Soumis à la CLE du 19 janvier 2021

Mémoire en réponse aux remarques formulées lors de la phase de consultation

Syndicat Mixte du Bassin Versant de la Brèche

Carte de synthèse des enjeux

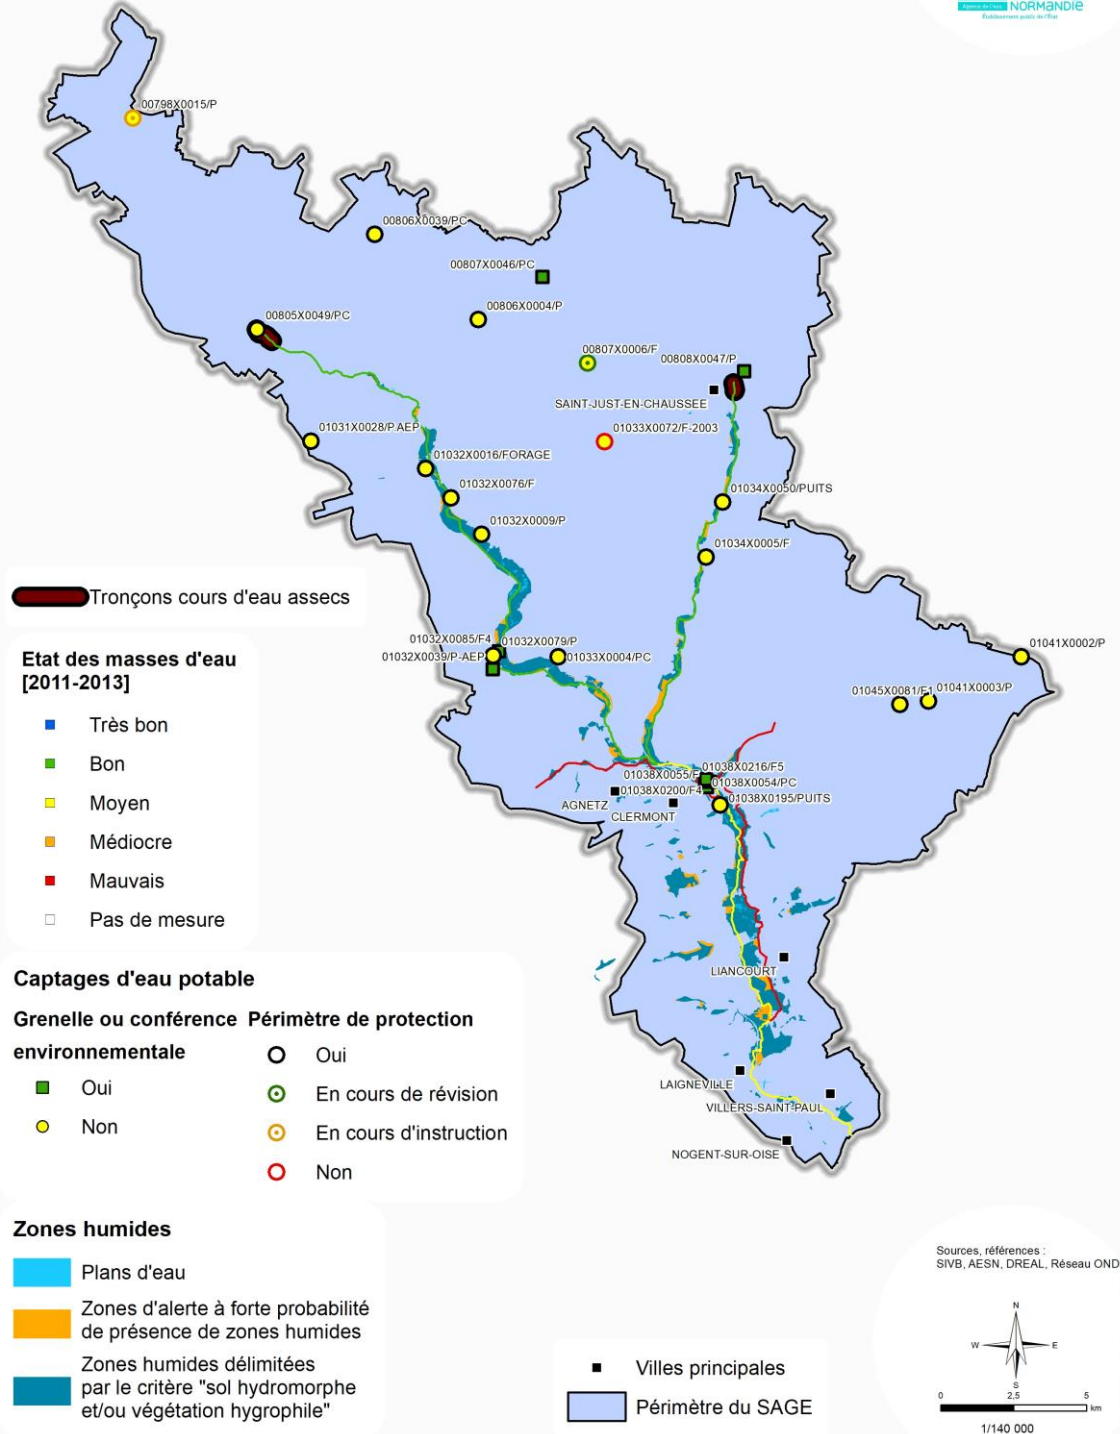
Le résumé non technique (page 8 à 12 de l'évaluation environnementale) est assez succinct mais clair. Il ne présente qu'une seule carte, permettant de situer le territoire couvert par le SAGE. Les enjeux du territoire auraient mérité d'être cartographiés. Afin d'en faciliter sa compréhension par le public, l'autorité environnementale recommande de compléter le résumé non technique avec une carte de localisation des enjeux du SAGE de la Brèche.

Le résumé non technique de l'évaluation environnementale sera complété d'une **carte présentant :**

- **les masses d'eau et leur état,**
- **les zones humides,**
- **les captages AEP,**
- **les tronçons de cours affectés par des assecs.**
